Natečaj za botanični in živalski vrt v Ljubljani

Natečaj za botanični in živalski vrt v Ljubljani

Ocena natečajne komisije

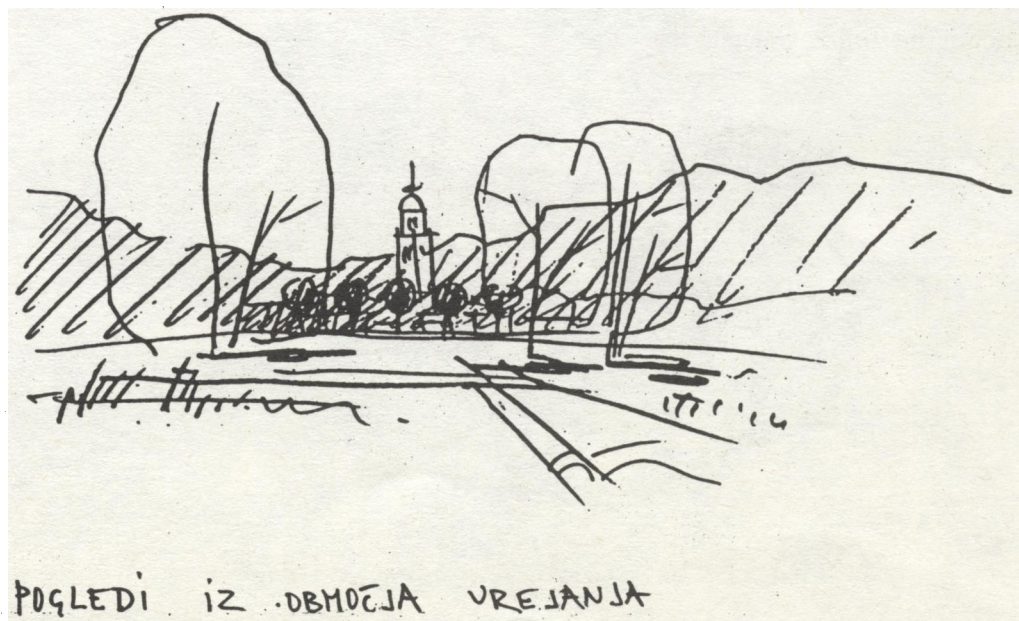
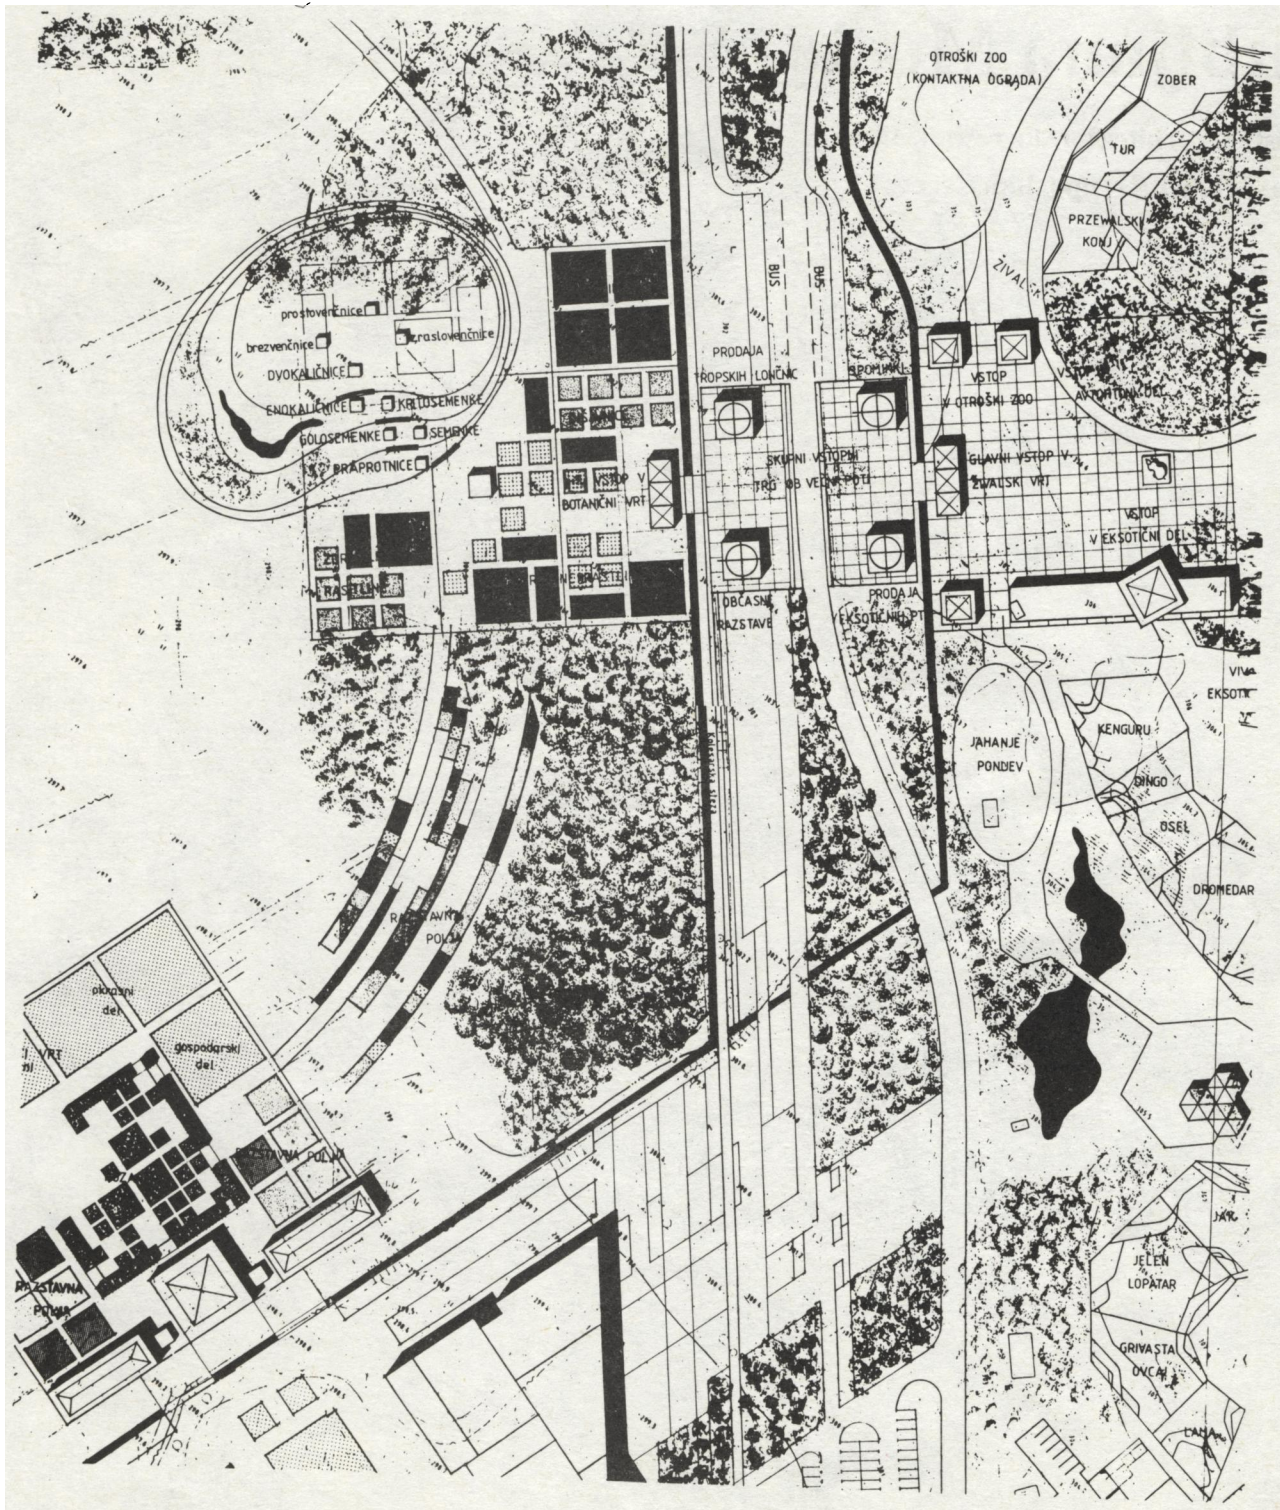
Natečajni projekt teži k zavestnemu ravnotežju med varstvenimi in razvojnimi vidiki. Prikazuje sintezo med arhitektonskim posegom in naravno danostjo.

Vredna pozornosti, čeprav težko razumljiva, je zamisel povezovalnega stopnišča s Cankarjevim vrhom.

Obdelovalec jasno opredeljuje novo komunikacijsko os, ki omogoča združitev vhodov obeh vrtov.

asnovan zadovoljivo. Na severnem delu območja predstavlja avtohtone živalske vrste v identičnem naravnem okolju - skalovju, jamah; eksotične vrste pa namešča v južni del območja.

Zasnovo botaničnega vrta v natečajnem projektu izražajo trije vsebinski sklopi vrta, organsko povezani v celoto.

Vstopi v botanični vrt so izhodišče podanega koncepta.

Disciplinirano, geometrijsko izraženo oblikovanje vrta omogoča ohranitev dragocenega srednjega krajinskega prostora. Južni del botaničnega vrta je z deregulacijo Glinščice, obsežno trato in krožno potjo lepo oblikovan, morala pa bi biti vključena Glinščica v botanični vrt,

sicer ostanejo "biološki ansadi" zunaj njega, kljub temu pa je ustreznost glede na potrebe investitorja vprašljiva.

Iz več razlogov je nesprejemljiva lokacija za javnost zaprtih ureditev vzhodno od osrednjih objektov biološkega središča med Večno potjo in Glinščico, saj je v nasprotju z obstoječo razmejitvijo.

kološko-geografskim nasadom, ki so bistveni del botaničnega vrta, odmerja premalo prostora in jih umešča v zahodni del, kjer so predaleč od središča (vzdrževanje in raba), zmanjšujejo krajinsko, parkovno in vsebinsko dragocen gozd, nasadov pa se ne da vključiti v prvo fazo izgradnje botaničnega vrta.

Dislokacija vhodov z ustreznimi ureditvami in objekti je za investitorja negospodarna.

V oblikovno krajinskem smislu je projekt dragocen natečajni prispevek.
